大間原子力発電所
地下構造の評価について
(コメント回答 その1)

2020年1月17日
電源開発株式会社

・本資料では、地下構造の評価に係る下表の指摘事項について回答する。

広域地下構造調査(概査)の範囲

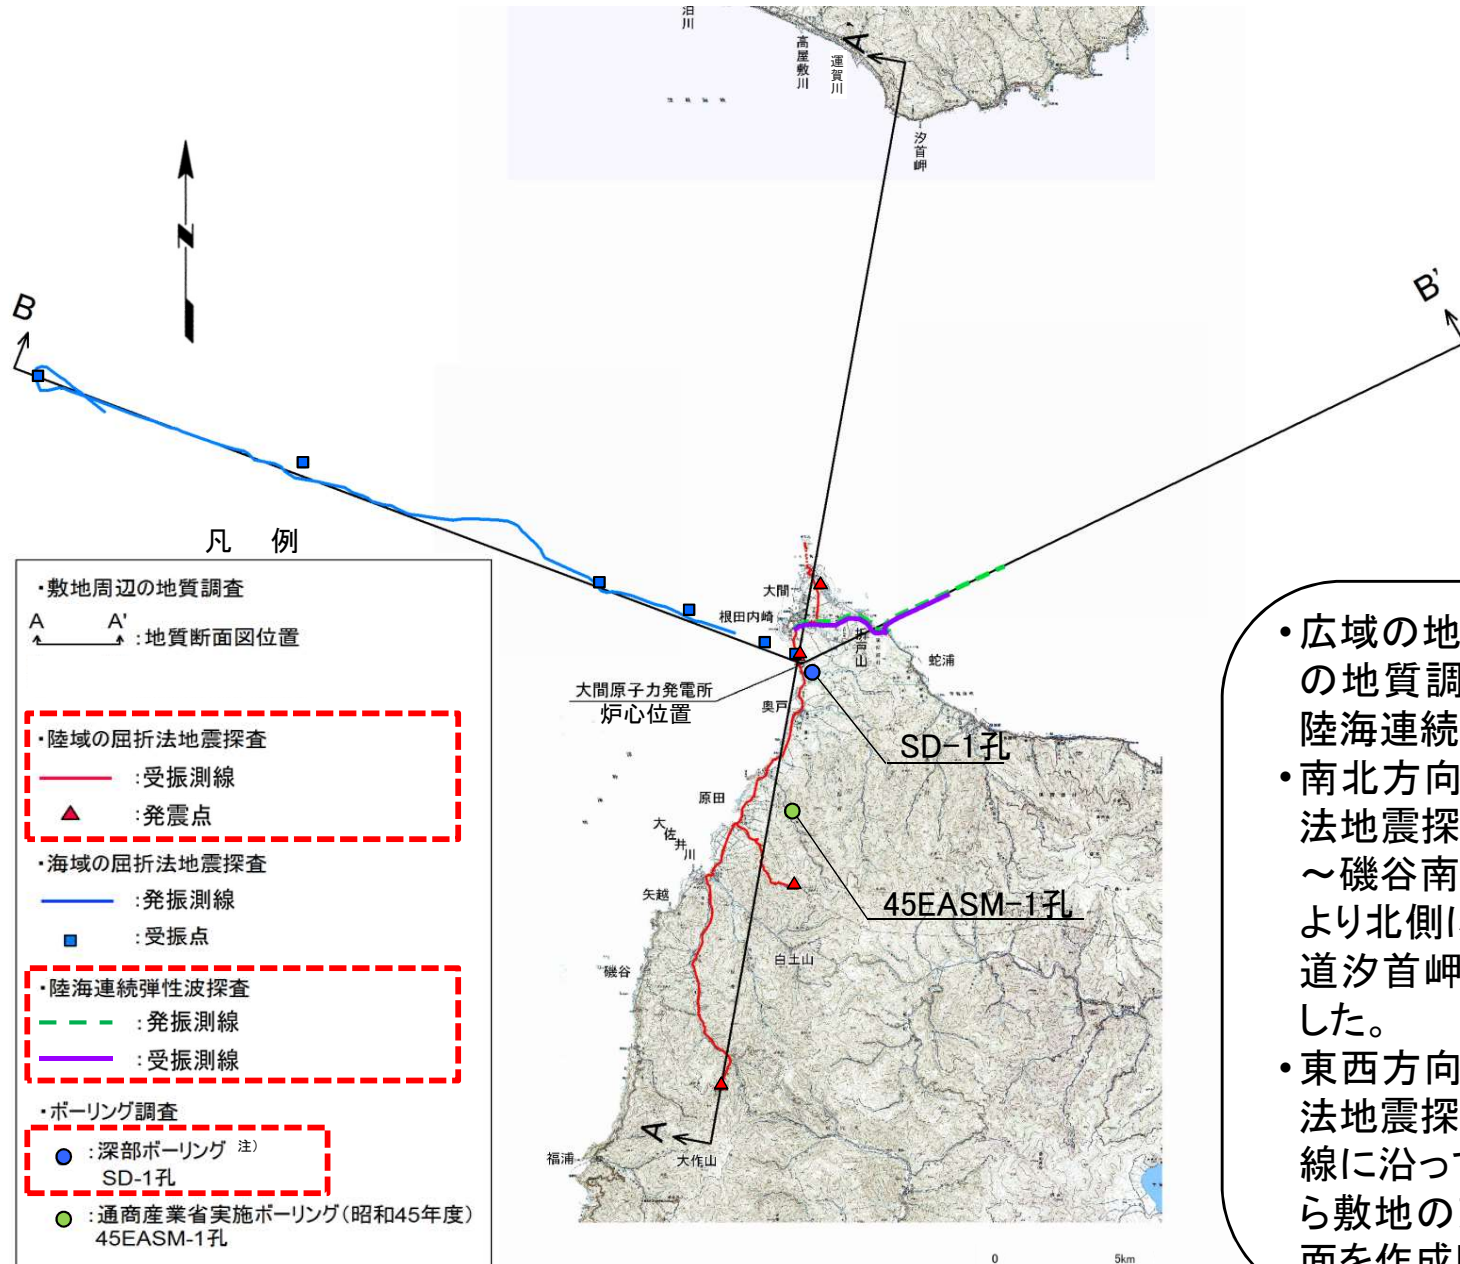
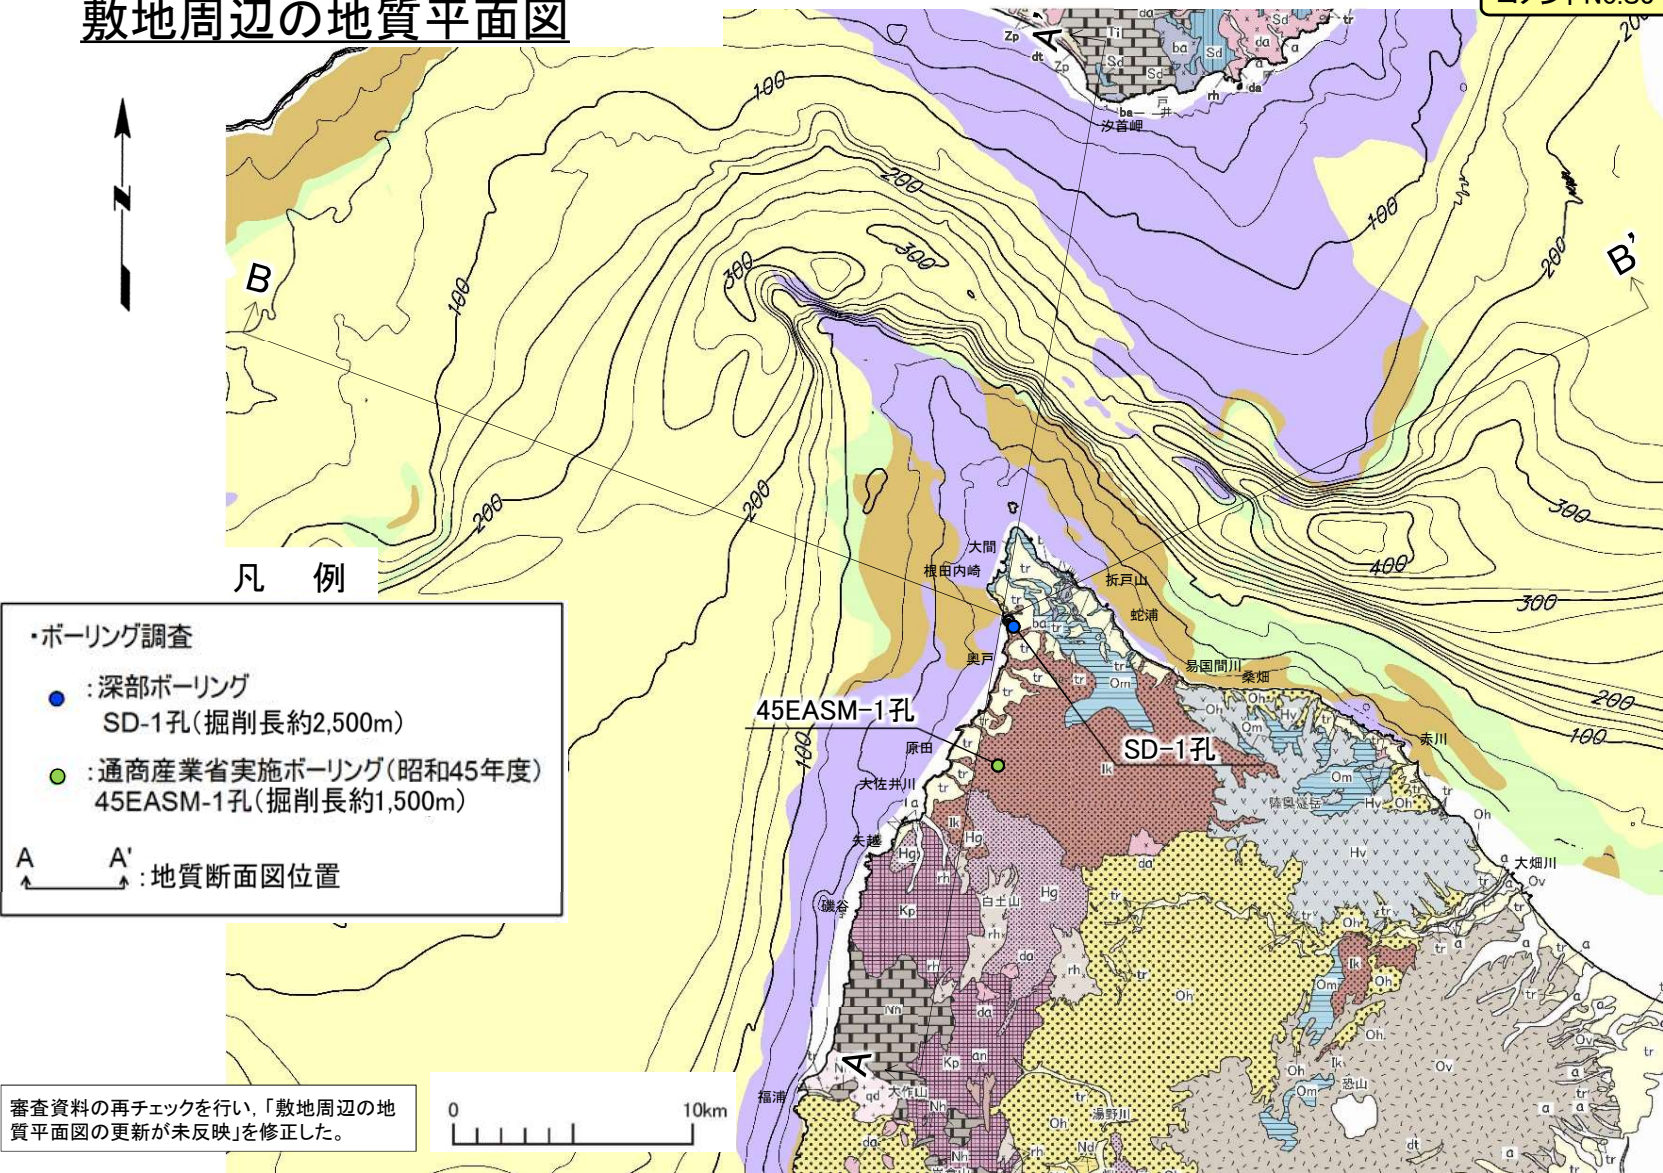
| No. | 項目 | 指摘時期 | コメント内容 | 対応方針 | 該当箇所 |
|------|----------------|-----------------------|--------------------------------------------------------------------------------------------------------------|---------------------------------------------------------------------------------------------------------------------------------------------------------------|----------------------------------------------------------------------------------------------------------------------------------------------------------------------|
| S3-2 | 広域 地下構造調査 | 第594回会合 (H30.6.29) | 敷地周辺の広域の地下構造を確認するという観点から、以下のデータを追加し説明すること。 ・現在記載している範囲よりも東方の地質構造速度構造に関わる調査データ ・現在記載している範囲よりも更に北方の地質断面図 | 東方へのデータの充実として、敷地の東北東30kmの沖合地点までの地質構造データを追加するとともに、敷地周辺の北側から東方にかけての広域の速度構造として大間崎を横断する約7kmの測線の陸海連続弾性波探査のデータを追加する。 北方へのデータの充実として、敷地の北方から北海道汐首岬までの地質構造データを追加する。 | 本編資料 2.1.1 P.2-3 本編資料 2.1.2 P.2-6, 2-7 本編資料 2.1.2.1 P.2-8 本編資料 2.1.2.2 P.2-9~2-12 本編資料 2.1.2.3 P.2-13 本編資料 2.1.2.4 P.2-18~2-21 本編資料 2.1.2.5 P.2-22 |

第594回審査会合(H30.6.29)のコメントNo.S3-2を受けて追加した範囲

コメントNo.S3-2

地震基盤から解放基盤までの三次元深部地下構造、地下構造の三次元不整形性等を適切に把握することを目的に、敷地を中心に半径20km～30kmを対象として、調査範囲を設定した。

- 【敷地南方】 敷地の南方において、地震基盤に相当する先新第三系の長浜層が地表で分布する地点から、敷地までの連続的な地質・地質構造と速度構造を把握することを目的に、敷地から南の方角に約20kmの調査範囲を設定した。
- 【敷地西方】 敷地の西方において、津軽海峡の北海道側沖合から、敷地までの連続的な地質・地質構造と速度構造を把握することを目的に、敷地から西北西の方角に約30kmの調査範囲を設定した。
- 【敷地北方】 敷地の北方において、北海道汐首岬に分布する先新第三系の戸井層と敷地の長浜層との連続性を確認することを目的に、敷地から北の方角に約20kmの調査範囲を設定した。
- 【敷地東方】 敷地の東方において、北海道汐首岬付近を中心とする重力値の高まりが南東側へ張り出す地点(P.2-13参照)から、敷地までの連続的な地質・地質構造と速度構造を把握することを目的に、敷地から東北東の方角に30kmの調査範囲を設定した。

敷地周辺の陸海連続弾性波探査結果

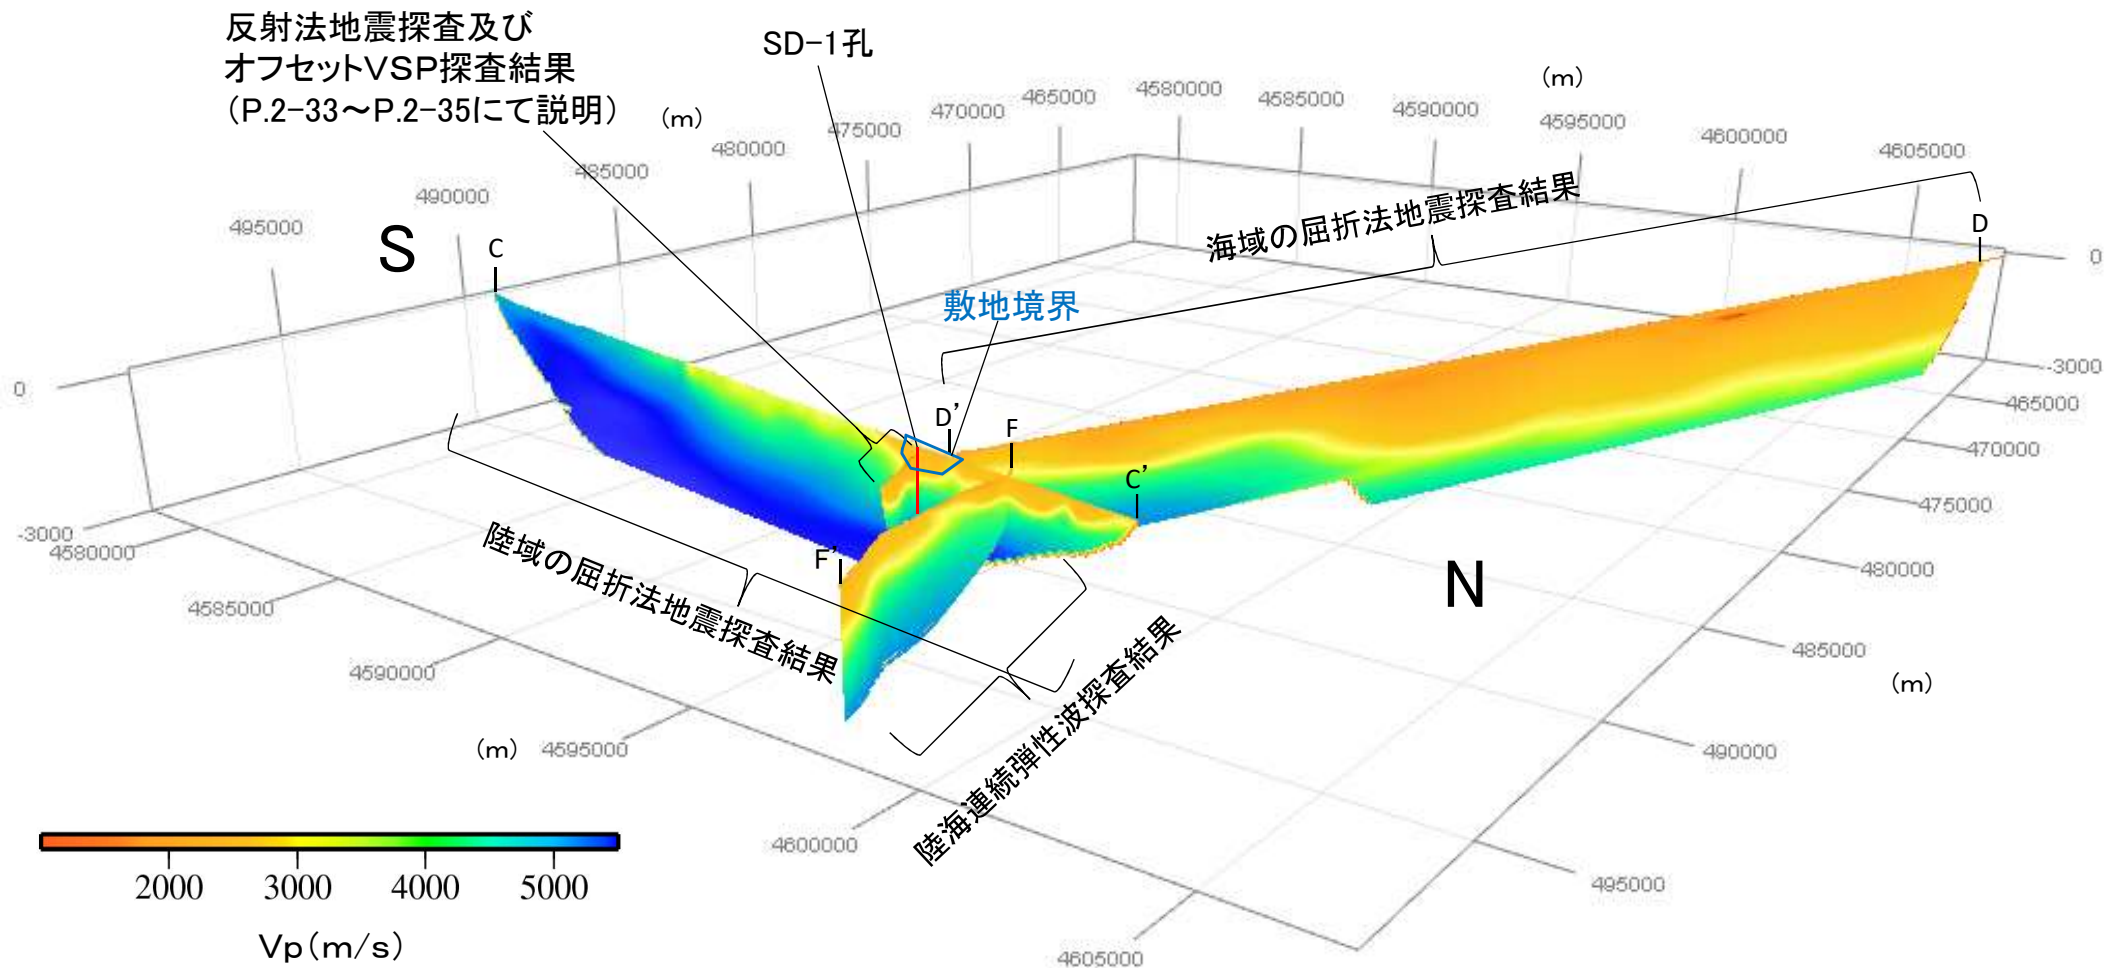
コメントNo.S3-2

- 大間崎を横断する約7kmの測線(F-F'断面)で陸海連続弾性波探査を実施し、敷地の北側から東方に向けた測線の広域の速度構造を把握した。

- 速度構造図における $V_p \leq 3,000 \text{ m/s}$ の層の分布は、地質断面図における陸域の玄武岩及び海域のE層の分布と調和的である。
- 速度構造は、ゆるやかな凹凸があるものの、全体としては敷地より東方に向かって傾斜し、敷地近傍(敷地北側)では、おおむね水平な速度分布となる。

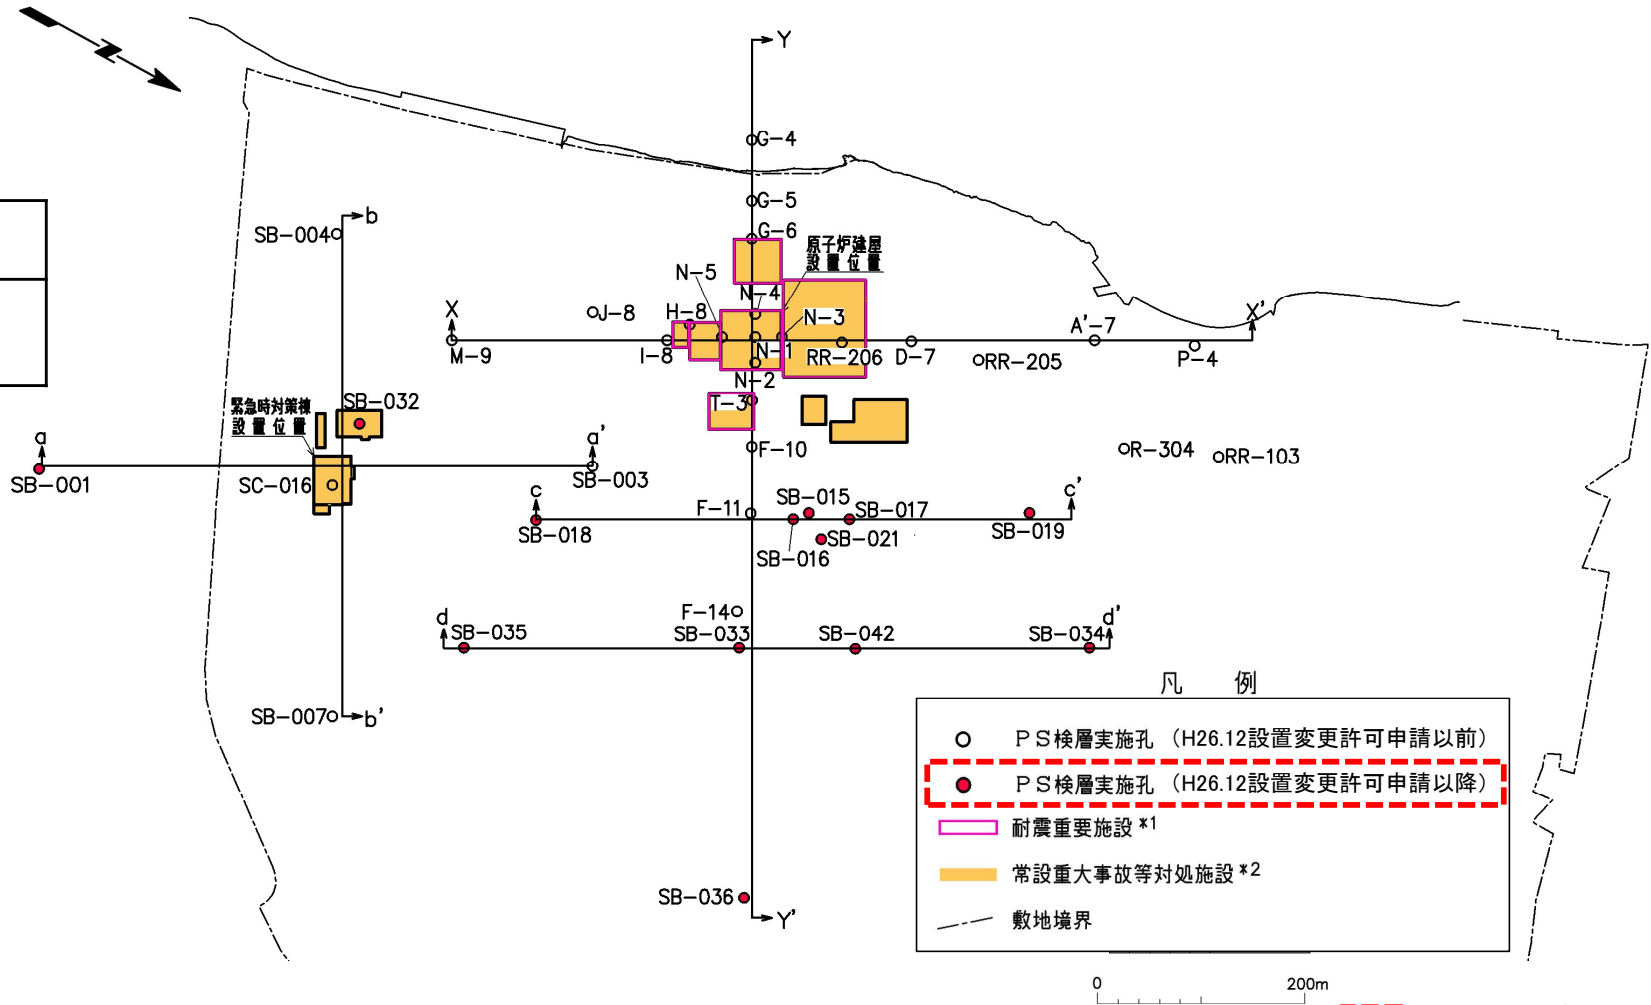
| No. | 項目 | 指摘時期 | コメント内容 | 対応方針 | 該当箇所 |
|------|----------------|-----------------------|--------------------------------------------------------------------------------------------------------------|---------------------------------------------------------------------------------------------------------------------------------------------------------------|----------------------------------------------------------------------------------------------------------------------------------------------------------------------|
| S3-5 | 解放基盤表面 | 第594回会合 (H30.6.29) | 解放基盤表面の設定に関して、ボーリングコア観察結果の記載の充実、PS検層の元データの提示を行い、どのように解放基盤表面を設定したのか説明すること。 | 解放基盤表面の設定の根拠となる、敷地内ボーリングのPS検層の走時データを整理するとともに、解放基盤表面(T.P.-260m)付近のボーリングコア写真を整理する。 | 本編資料 2.1.3.3 P.2-41~2-47 補足説明資料2-6 机上配布資料2 3章 |

- 敷地の浅部の地質構造を把握するため、地表地質調査及びボーリングによる調査を実施した。
- 敷地の速度構造を把握し、 $V_s \geq 700\text{m/s}$ となる解放基盤表面を設定するため、図示する6本の測線(X-X'面, Y-Y'断面, a-a'断面, b-b'断面, c-c'断面, d-d'断面)に沿って計40孔のボーリング孔を利用したPS検層を実施した。(PS検層結果は, P.2-41～P.2-46に示す。)
